Rapport de contrôle d'installations électriques à basse et à très basse tension

REF. 24/2024/62338/01:1

DATE DU CONTRÔLE 16/04/2024 AGENT VISIT
ADRESSE DU CONTRÔLE du champs de bataille 9 - 6540 Lobbes TYPE DE CONTRÔLE Visite de contrôle vente ancienne installation (8.4.2)

CONCLUSION : NON CONFORME

Croquis de position élémentaire et descriptif sommaire des tableaux

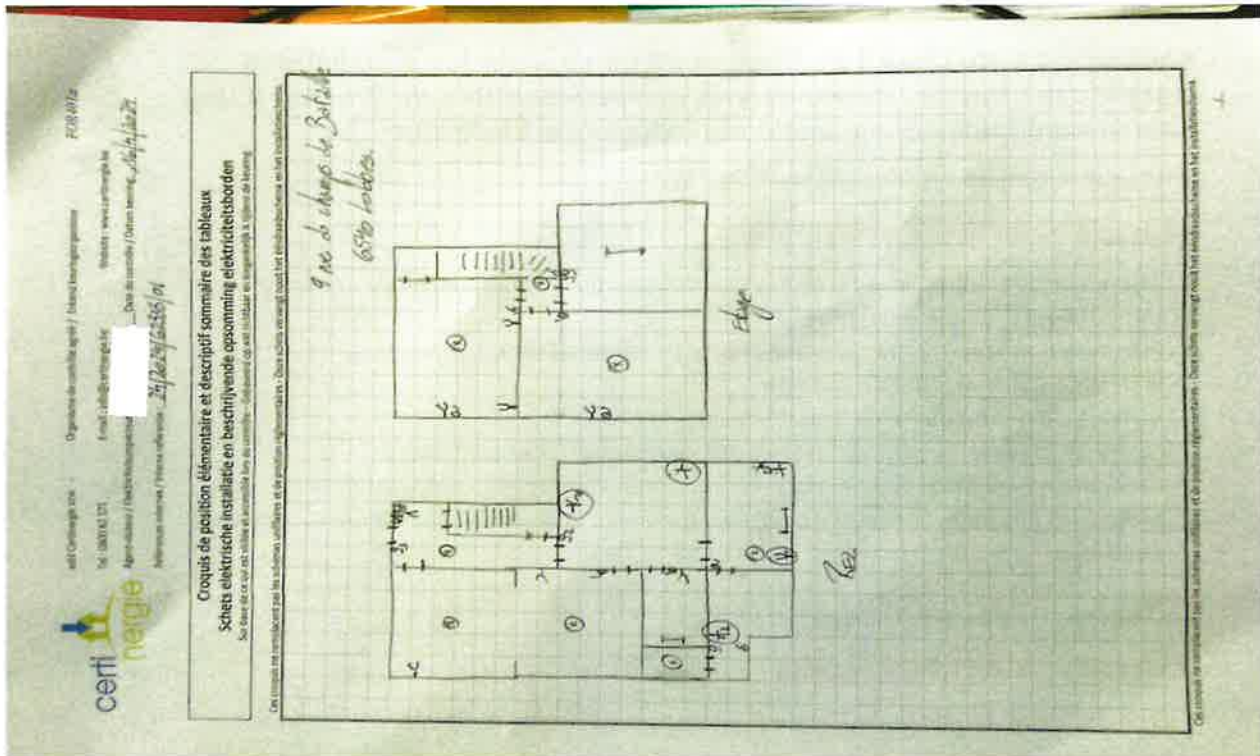
Le ou les socles de prise en défaut sont localisés dans la salle à manger - la buanderie
